## II MODIFICACIÓN DE ESTUDIO DE IMPACTO AMBIENTAL YANACOCHA

LEVANTAMIENTO DE OBSERVACIONES SENACE

Prepared for:  
Minera Yanacocha S.R.L.

Prepared by:  
STANTEC PERU S.A.

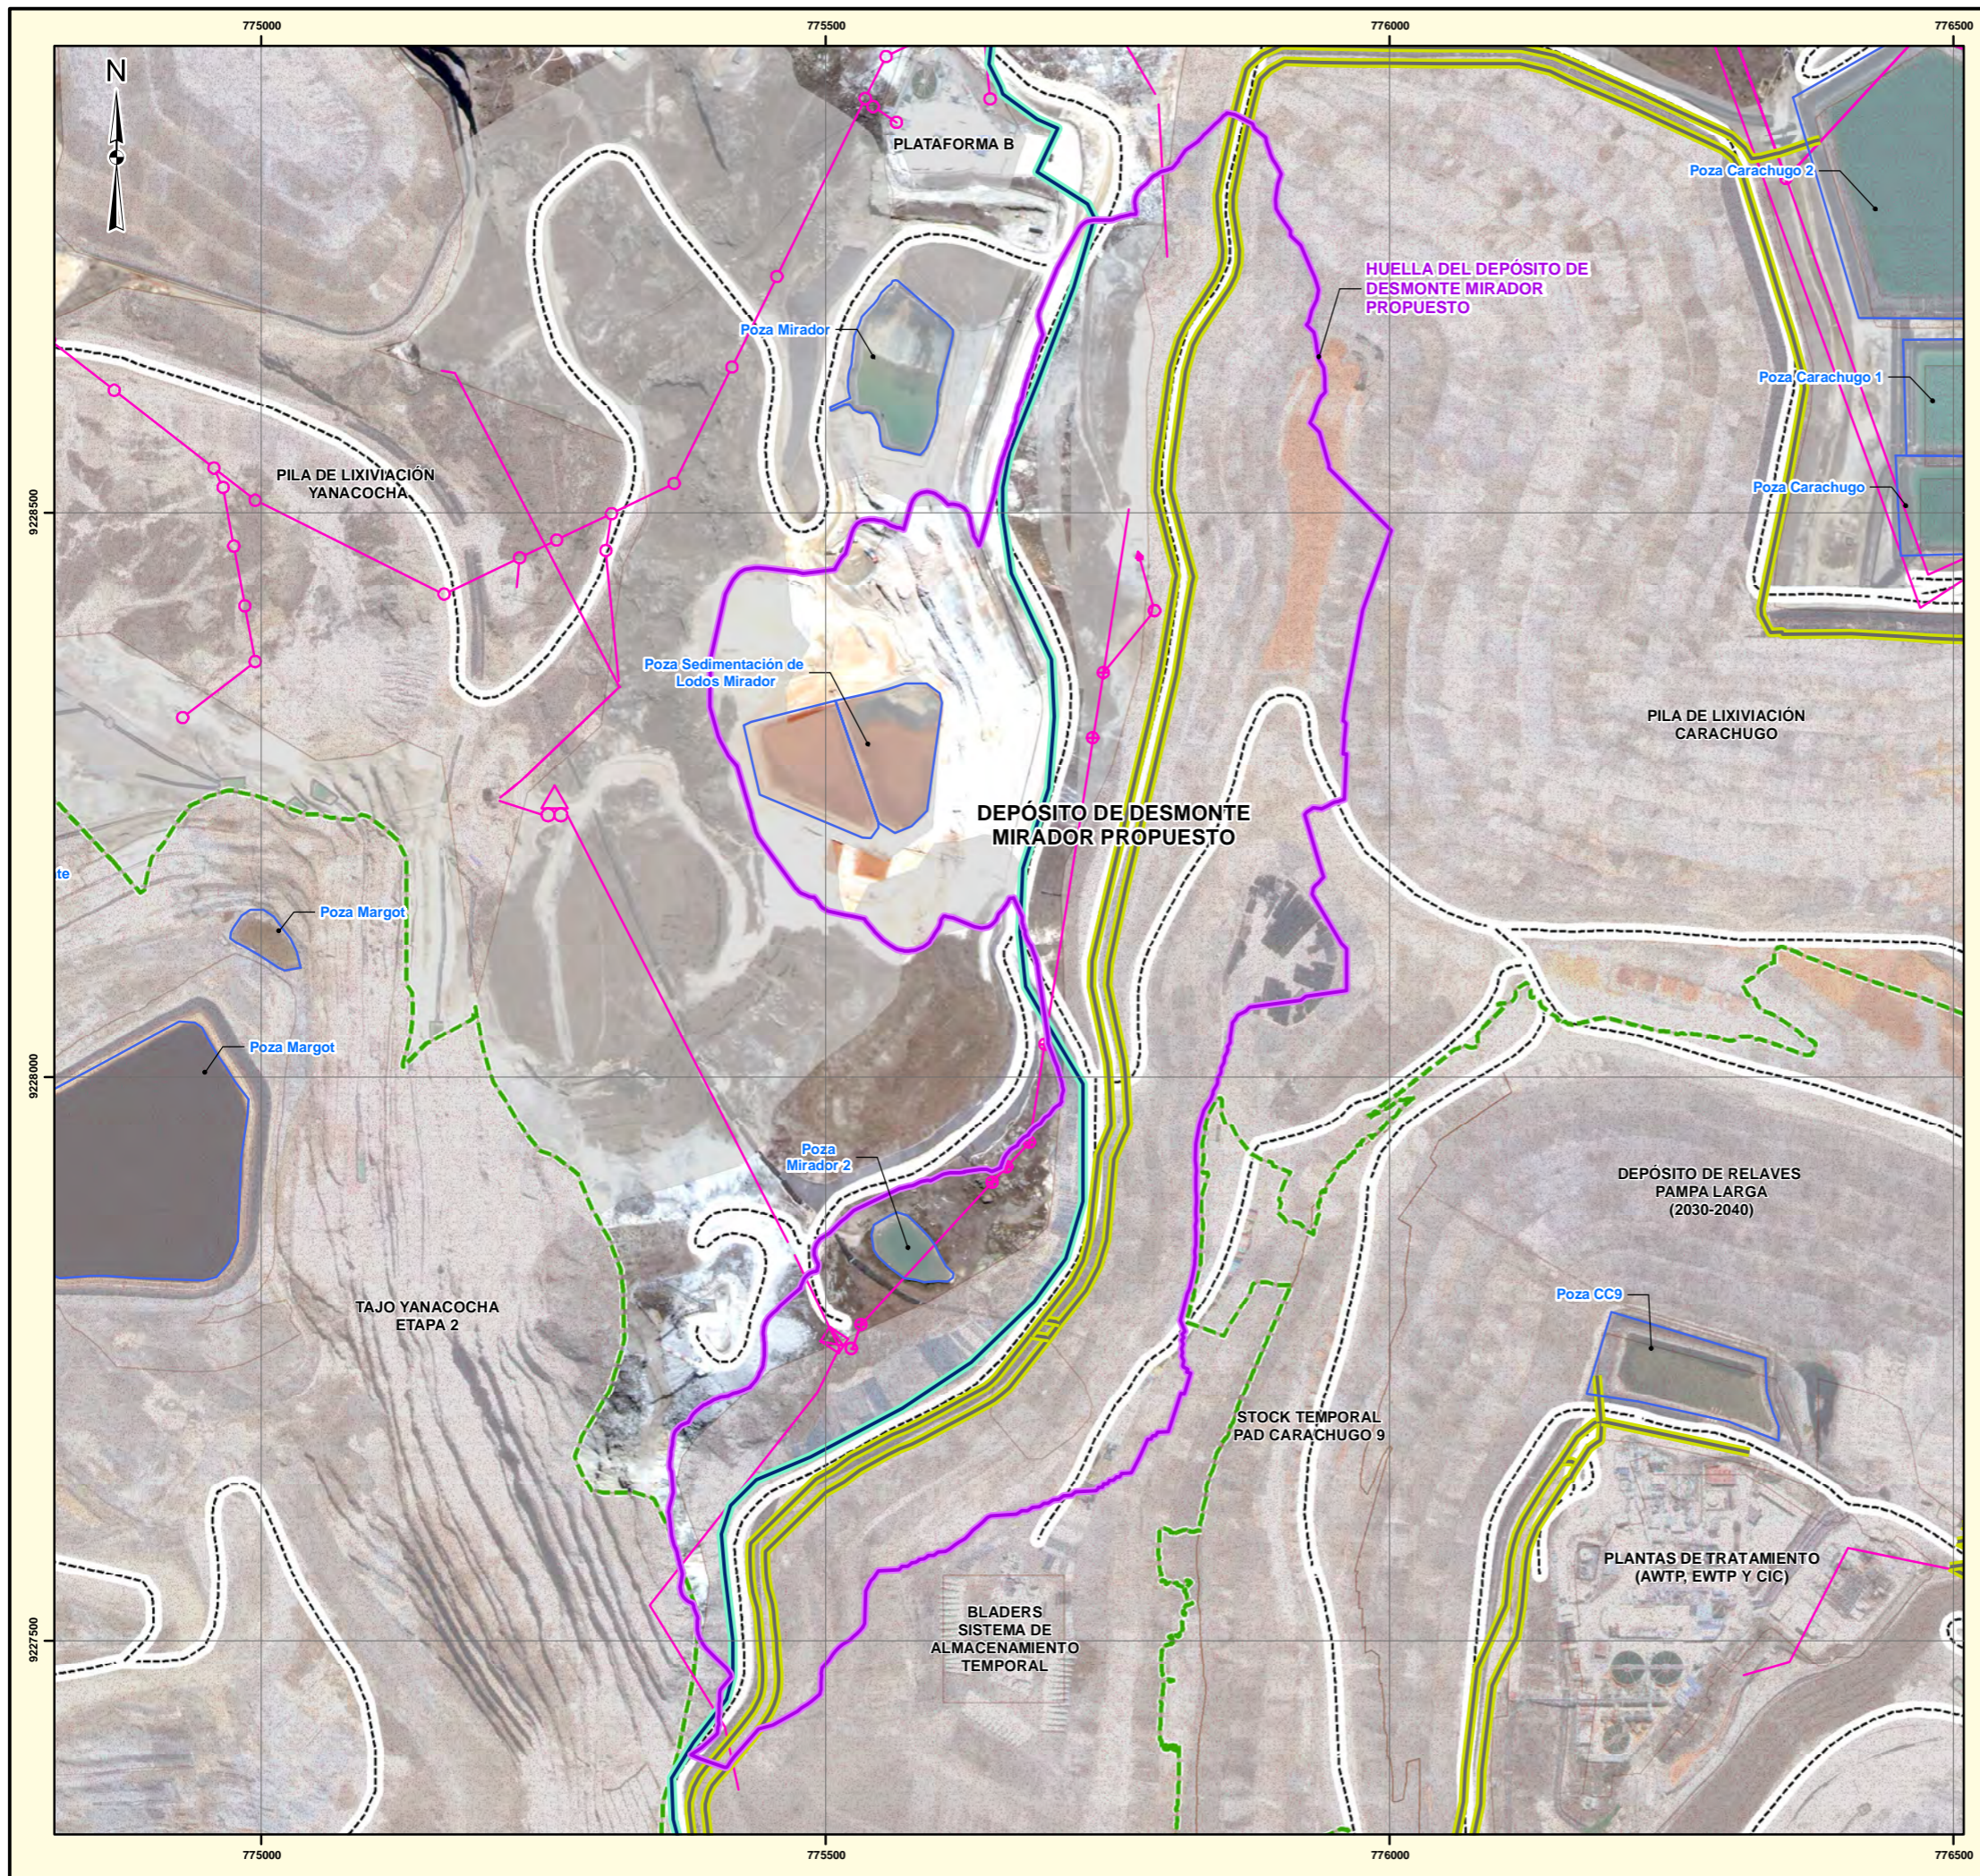
<p>b) En el sub ítem "Actividades de construcción", indica que realizará la reubicación de líneas eléctrica y tuberías HDPE; sin embargo, no presenta información sobre el desarrollo de estas actividades, de manera que se encuentren a nivel de factibilidad.</p>	<p>b) En el sub ítem "Actividades de construcción", deberá describir a nivel de factibilidad la actividad de reubicación a realizarse, respecto a la línea eléctrica y tuberías HDPE, presentándose los planos respectivos. En especial se deberá identificar cruces a cuerpos de agua o ecosistemas frágiles, indicándose las medidas a aplicar para evitar su afectación.</p>	2.11.2.2.4 Depósito de Desmonte - Relleno del Tajo (Backfill) Carachugo - Etapa 3, ítem Interacción con instalaciones auxiliares	000375 a 000376
	<p>c) De la Figura 2.3.2.1-1 y Figura 2.3.2.1-2 se puede observar que el Backfill Carachugo - Etapa 3, interacciona con el tajo Carachugo / SP-1 San José (Marleny San José); sin embargo, ello no ha sido descrito en el sub ítem "Interacción de componentes", de manera que el proyecto se encuentre nivel de factibilidad conforme se establece en el artículo 41° del Decreto Supremo N° 040-2014-EM.</p>	<p>c) En el sub ítem "Interacción de componentes", describa la interacción del Backfill Carachugo - Etapa 3 con el tajo Carachugo / SP-1 San José (Marleny San José); indicando, según corresponda, las condiciones finales del tajo a nivel de factibilidad, cronograma de interacción, vistas de planta y sección, instrumentos de gestión ambiental y características aprobadas del tajo, entre otros.</p>	2.11.2.2.4 Depósito de Desmonte - Relleno del Tajo (Backfill) Carachugo - Etapa 3, ítem Interacción con el Tajo Carachugo/SP-1 San José (Marleny San José)	000374 a 000375

La Figura SENACE 23b-2, muestra ruta propuesta de reubicación de las instalaciones eléctricas, de las tuberías HDPE.

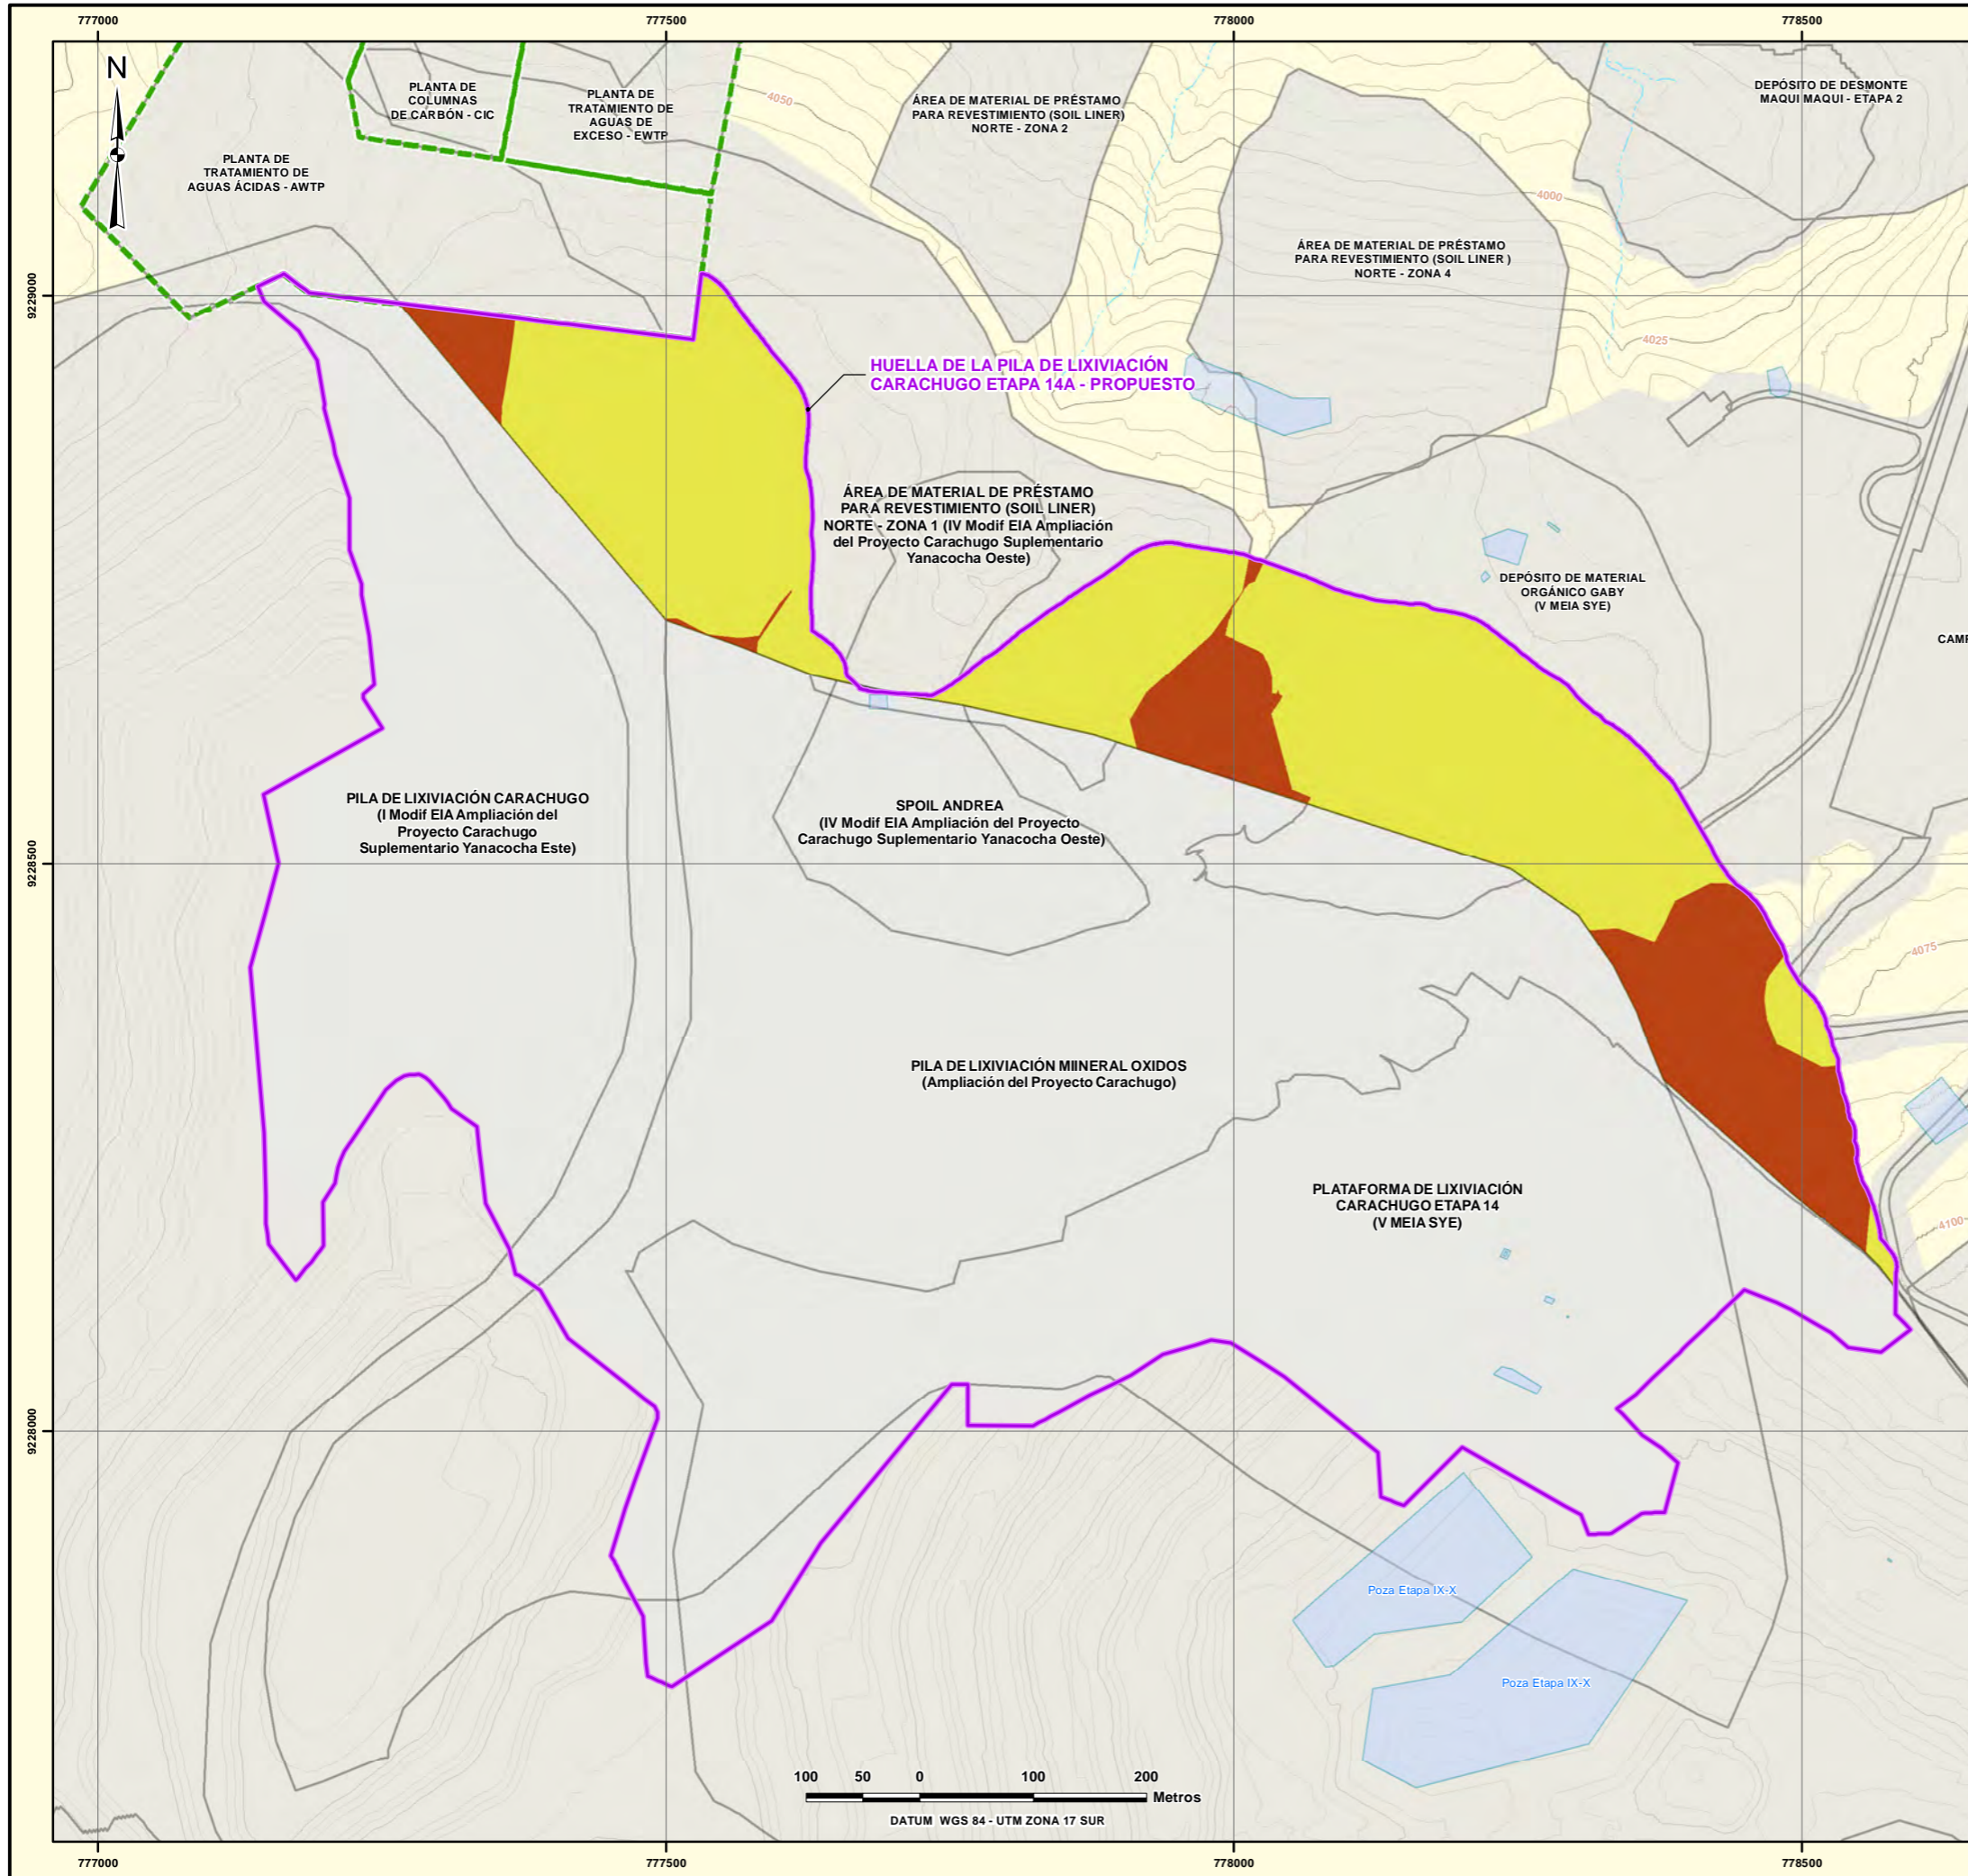
b) De acuerdo a la Imagen 2.11.2.2-14 "Etapas de la pila de lixiviación Carachugo", se observa que la huella aprobada del pad de lixiviación es distinta a la presentada en la Figura 2.3.2.1-1; en ese sentido no es posible determinar las áreas nuevas que ocupará la propuesta de ampliación y determinar la importancia de sus potenciales impactos.	b) En el sub ítem "Propuesta de modificación", indique claramente la huella aprobada del pad de lixiviación, la cual deberá ser concordante en todos los planos a presentarse, indicándose el instrumento de gestión ambiental que lo aprueba. Es importante que se precise el área global (ha) aprobada del pad Carachugo y el área final que alcanzará considerando la propuesta de modificación, de manera que se pueda estimar la importancia de los potenciales impactos.	2.11.2.2.6 Pila de Lixiviación Carachugo - Etapa 14A, ítem Propuesta de modificación	000390

- a) Atendiendo lo requerido por el evaluador, se ha elaborado la Figura SENACE 24a, *Huella Propuesta de la Pila de Lixiviación Carachugo Etapa 14 A – Vista en Planta*, en la que se han diferenciado las áreas aprobadas y la nueva superficie a intervenir. Se debe indicar que la nueva superficie a intervenir (5.19 ha) corresponden a la superficie que ocupará la ampliación de la Etapa 14 A de la Pila de Lixiviación Carachugo.
